**Avis délibéré de la mission régionale d'autorité environnementale
sur le parc photovoltaïque au sol au lieu-dit Le Chaumas porté
par la société TSE sur la commune de Villefranche-d'Allier (03)**

Avis n° 2023-ARA-AP-1567

Avis délibéré le 29 août 2023

Figure 3: Cartographie des zones humides au sein de l'aire d'étude immédiate

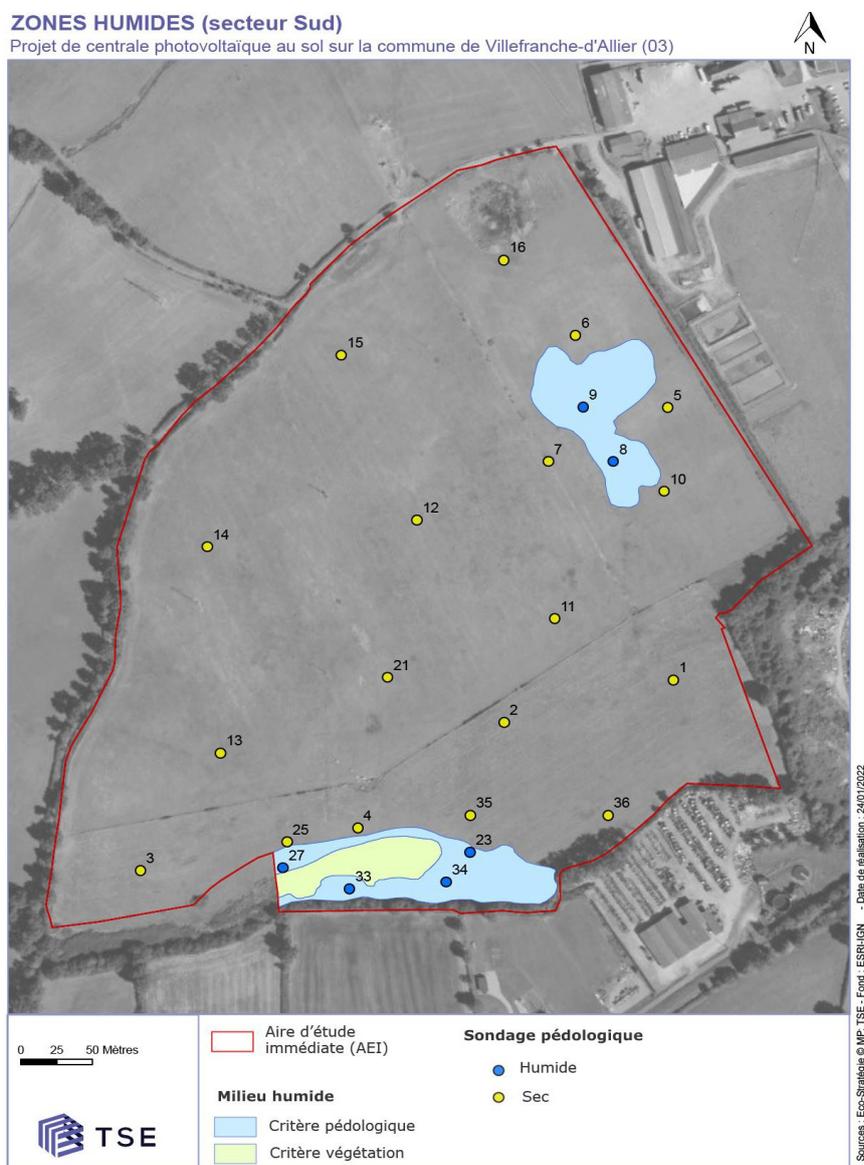
Aucune précision n'est apportée sur la manière de gérer les espaces hors-clôtures et en particulier la zone humide au sud. Les fonctionnalités et modalités d'alimentation des zones humides ne sont en outre pas caractérisées dans le dossier.

L'Autorité environnementale recommande de caractériser les fonctionnalités des zones humides et d'évaluer les incidences sur celles-ci. Elle recommande en outre de préciser les modalités de gestion des espaces hors-clôtures et en particulier la zone humide au sud, en lien avec la dimension agricole du projet, afin de garantir un gain pour la biodiversité.

Figure 5: Synthèse des mesures paysagères en réponse aux incidences prévisibles du dossier (source : Étude d'impact).

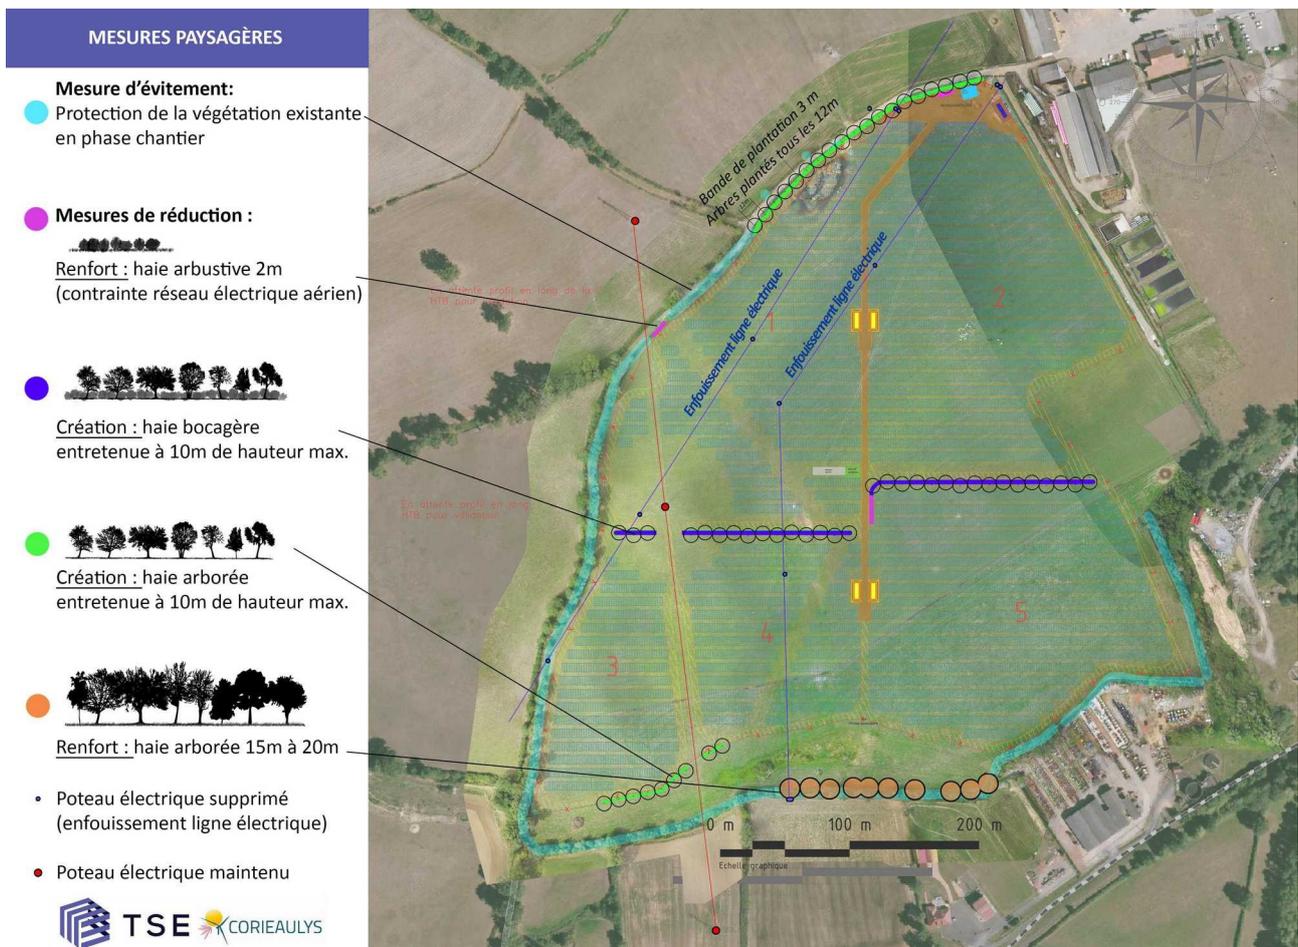
Des photomontages très simplifiés illustrent les perceptions et impacts visuels et ceci en saison de pleine végétation. Les impacts résiduels sont considérés comme très faibles à nuls grâce aux mesures ERC suivantes synthétisées sur la figure 5.

L'Autorité environnementale recommande pour la bonne information du public, de présenter des photomontages en période hivernale, en vue proche et éloignée.

La trame bocagère prévue est intéressante mais reste assez limitée. L'augmentation du linéaire de haies arbustives n'aurait que des avantages, en termes de biodiversité, comme de paysage. La perméabilité de l'enceinte du projet est posée en termes de principe sans que ne soient données de précisions sur les passages ménagés dans le grillage au périmètre du projet.

L'Autorité environnementale recommande de compléter et renforcer le maillage végétal bocager du projet et de préciser, la fréquence des ouvertures qu'il est prévu de pratiquer dans le grillage d'enceinte.
